SERVICE-INFO

Změny v designu vodicí kladky 532 0433 10

Obj. č.: 532 0433 10

Vodicí kladka 532 0433 10, dosavadní provedení (A) a nové provedení (B)

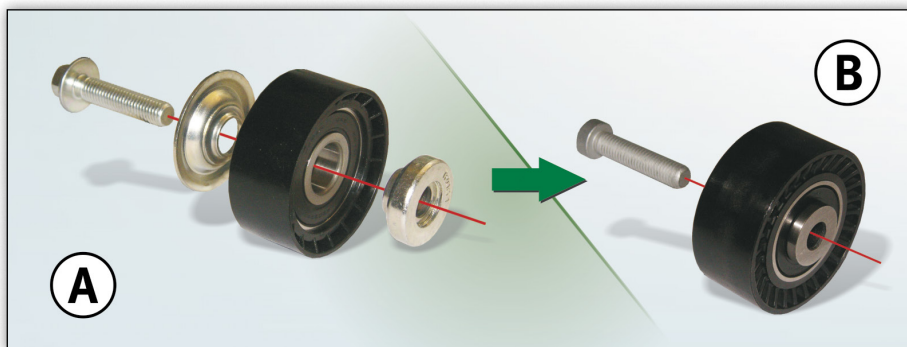
U nového provedení odpadá doposud volně dodávaná krycí podložka a distanční díl (obrázek 1, A). Tyto komponenty byly u nové varianty (obrázek 1, B) do kladky integrovány a jsou nyní pevnou součástí vodicí kladky.

V přechodové fázi může dojít ke smíšeným stavům obou typů. Obě verze splňují technické specifikace a lze je používat bez omezení.

Vodicí kladky A a B (viz obrázky) smějí být upevněny pouze dodaným šroubem.

Kladka A: M10x45, šroub se šestihrannou hlavou s lemem

Kladka B: M10x45, šroub Torx
